Opinia Nr 009157

Wyników przeprowadzonych oględzin - ekspertyzy urządzeń grzewczo-kominowych

w budynku przy ul. Pogorzanka nr 15/3 w Wąlborych

# SYKIC ORIENTACYJNY

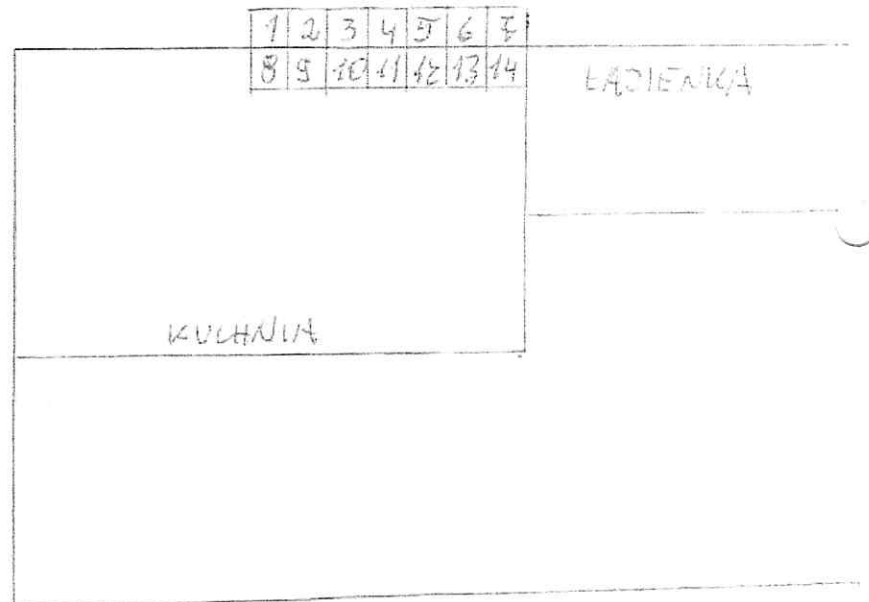
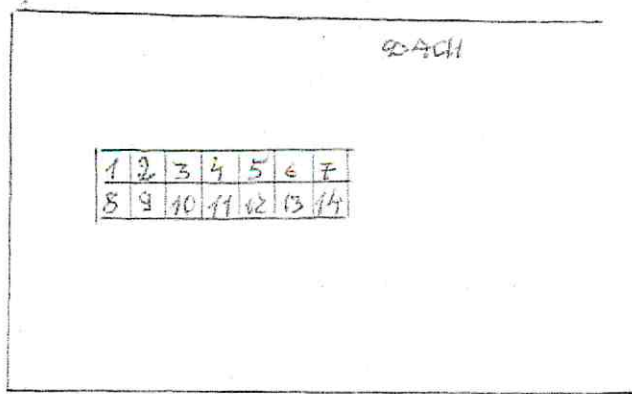
1. Przewód kominowy nr 9 po likwidacji pieca kuchennego oraz zainstalowaniu wkładu spalnicowego będzie można przetranszować do podłączenia kotła CO dla całego zapotrzebowania powietrza wyłazając z boku budynku
2. Wentylacja mechaniczna kuchni i łazienki w przewodach 8, 14 istniejących - prawidłowe
3. Dla prawidłowego funkcjonowania urządzeń kominowych zapewnić należy przepływ powietrza z zewnątrz poprzez urządzenia nawiewane
